Assen, 24 maart 2016  
Ons kenmerk 12/3.7/2016001284  
Behandeld door de [redacted] (0592) [redacted]  
Onderwerp: Reactie voorontwerp-Inpassingsplan Windpark N33

Reactie op voorontwerp rijksinpassingsplan windpark N33

In reactie op het concept-ontwerp "Inpassingsplan Windpark N33", deel ik u het volgende mee:

In de periode van 29 februari 2016 tot en met 11 april 2016 is het Voorontwerp Rijksinpassingsplan Windpark N33 (NL.IMRO.0000.EZip15WPN33-0001) (hierna te noemen 'voorontwerp RIP') in het kader van het Wro/Bro overleg aan verschillende instanties voorgelegd voor advies.

**BETREFT** Verzoek om bevestiging wijziging kabelstroken Inpassingsplan Windpark N33

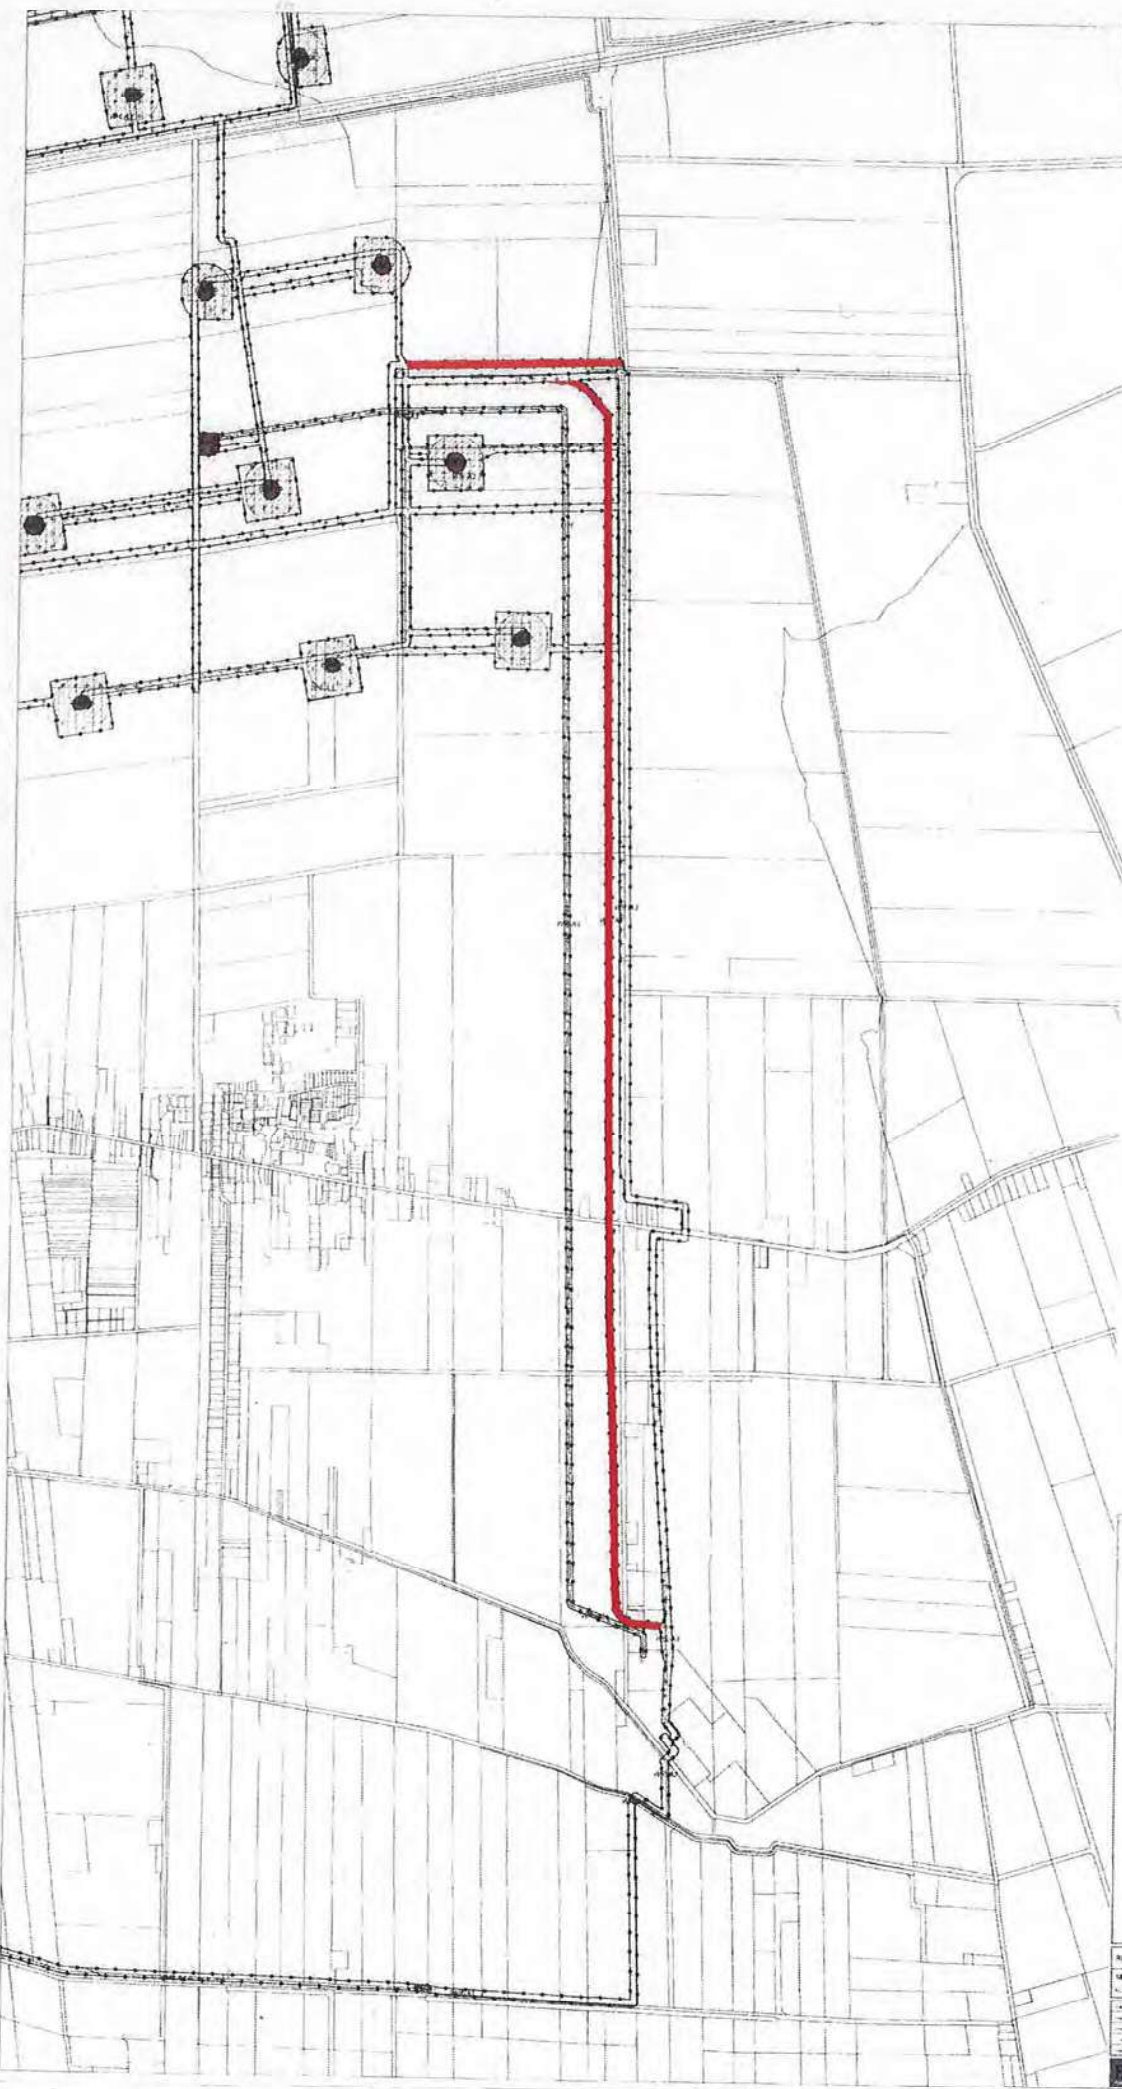
Tijdens dit overleg is duidelijk geworden dat TenneT TSO B.V. de 110 kV kabelaansluiting naar de stikstof-uitbreidingslocatie heeft gepland in een bestaande kabel- en leidingstrook vanaf de Beneden Veensloot tot aan de Munte Watering ten noorden van de Hereweg en parallel aan de Wethouder L. Veenmanweg en Meenteweg in Meeden. Diezelfde strook is echter in het Voorontwerp inpassingsplan windpark N33 gereserveerd als alternatieve kabelstrook voor de aanleg van middenspanningskabels van Yard Energy/Enexis vanaf het windpark naar het 110 kV station Meeden. Reeds in het overleg heeft Yard Energy/Enexis toegezegd te zullen overwegen afstand te doen van deze alternatieve kabelstrook. Enkele dagen later heeft [REDACTED] van Yard Energy bevestigd geen gebruik te zullen maken van de alternatieve kabelstrook.

Daarnaast is aan de noordzijde van de Munte Watering over een afstand van ca. 630 meter vanaf de Meenteweg in westelijke richting eveneens een kabeltracé opgenomen in het inpassingsplan. In een later gehouden overleg hebben zowel Yard Energy/Enexis als RWE Innogy Windpower Netherlands B.V. aangegeven ook van dit kabeltracé geen gebruik te zullen maken in hun planvorming. Hierdoor is het mogelijk de 110 kV kabelverbinding van TenneT TSO B.V. direct tegen de Keurstrook van het waterschap aan te leggen.

Gezien de voortgang in de ontwikkeling van het 110 kV kabeltracé naar de stikstof-uitbreidingslocatie, verzoeken wij u het alternatieve kabeltracé en het kabeltracé aan de noordzijde van de Munte Watering, e.e.a. zoals hierboven omschreven en in rood aangegeven op bijgaande verbeelding van Rijksinpassingsplan Windpark N33 (kenmerk NL.IMRO.0000.EZip15WPN33-1001, deelplan 2 van 3) te verwijderen uit de verdere planvorming van het windpark en te bevestigen dat TenneT TSO B.V. gebruik kan maken van de vrijgekomen kabelstroken.

Yard Energy/Enexis en RWE Innogy Windpower Netherlands BV hebben inmiddels bevestigd geen gebruik te zullen maken van deze kabeltracé's. De ruimtelijke reservering hiervoor zal daarom worden verwijderd uit het Inpassingsplan voor windpark N33. Tennet TSO BV kan daarom gebruik maken van de betreffende kabelstroken ten behoeven van de stikstofuitbreidingslocatie.
